# Ředitelství vodních cest ČR

## Změnový list (součást Přílohy k nabídce)

Název a evidenční číslo Stavby: ZABEZP. PODJEZD. VÝŠEK NA VLTAVSKÉ VODNÍ CESTĚ - STAVBA 005.B Silniční most na MK ÚČOV ISPROFOND: 500 551 0004	Číslo SO/PS / číslo Změny SO/PS:  <b>910.1,2; 910.3/1</b>	Pořadové číslo ZBV:  <b>3./005B</b>
Název stavebního objektu/provozního souboru (SO/PS): <b>SO 910.1,2 - PROVIZORNÍ KOMUNIKACE – LEVÝ + PRAVÝ BŘEH – km 1,67</b> <b>SO 910.3 - PROVIZORNÍ PŘEMOSTĚNÍ PLAVEBNÍHO KANÁLU – km 1,67</b> <b>Variace č. 1 Šikmá varianta provizorního přemostění</b>

**Pokyn správce stavby č. 2 k provedení Variace č. 1 – šikmá varianta provizorního přemostění**

### SO 910.3

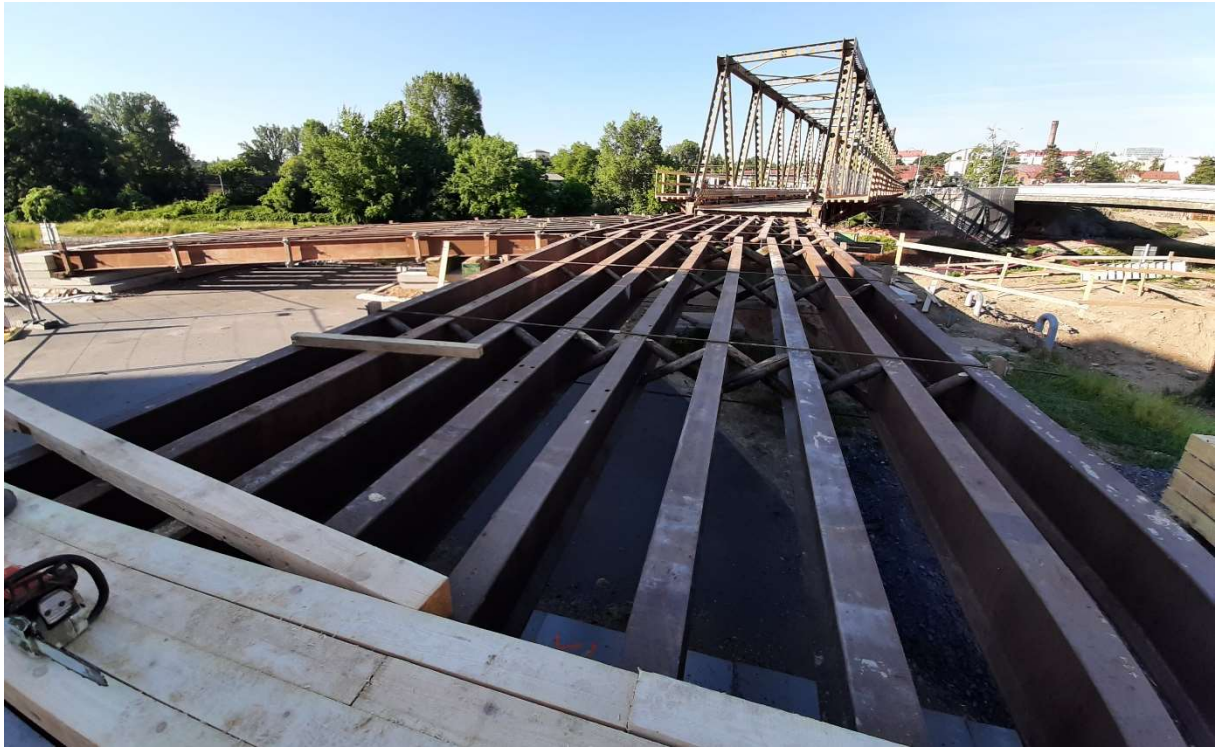
- způsobu převedení provizorního mostu a související provizorní komunikace, kdy původní řešení provizorního mostu (rovnoběžně se silničním mostem SO 210) bylo nahrazeno šikmou variantou směrového vedení provizorního přemostění s odbočnými větvemi na Císařském ostrově.
- zvýšení zatížitelnosti provizorního přemostění zadávacím projektem překládaných 44t na 54t požadovaných ze strany PVK a PVS, které odpovídá váženým hmotnostem souprav dopravy kalů v současné době používaných
- odlišném vedení chodců z důvodu záboru připravované stavby "ÚČOV – Doplnění hrubého předčištění před HČS"

Navrženou změnou dojde ke snížení nároků na výluky v plavebním kanálu, kdy původní řešení uvažovalo výlukou v délce 28 dní a nové řešení vyžaduje výlukou 8 dní.

## Montáž mostního provizoria

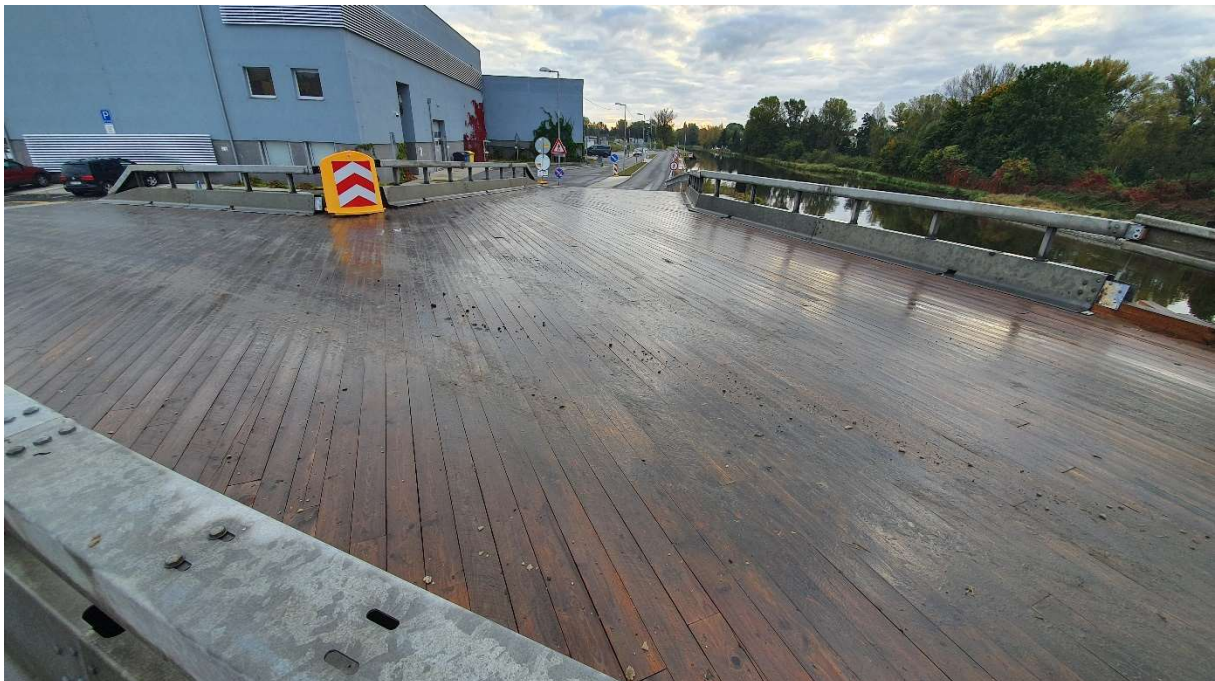
Na základě těchto skutečností a nemožnosti realizovat provizorní komunikaci a přemostění v původně navržené trase provizorního mostu – kolmé vedení mostního provizoria rovnoběžné se silničním mostem SO 210 a vedení provizorní komunikace na ostrově za mostem mezi kanálem a stávajícím objektem ÚČOV – Doplnění hrubého předčištění **navrhuje zhotovitel změnu vedení (šikmo vedená trasa) a úpravu SO 910.3 – PROVIZORNÍ PŘEMOSTĚNÍ PLAVEBNÍHO KANÁLU – km 1,67 vč. navazujících provizorních komunikací a souvisejících objektů.** Toto řešení umožňuje především vyhnout se kolizním místům, zmírňuje dopady do provozu v plavebním kanále a umožňuje nekonfliktní vedení trasy pro pěší v areálu ÚČOV.
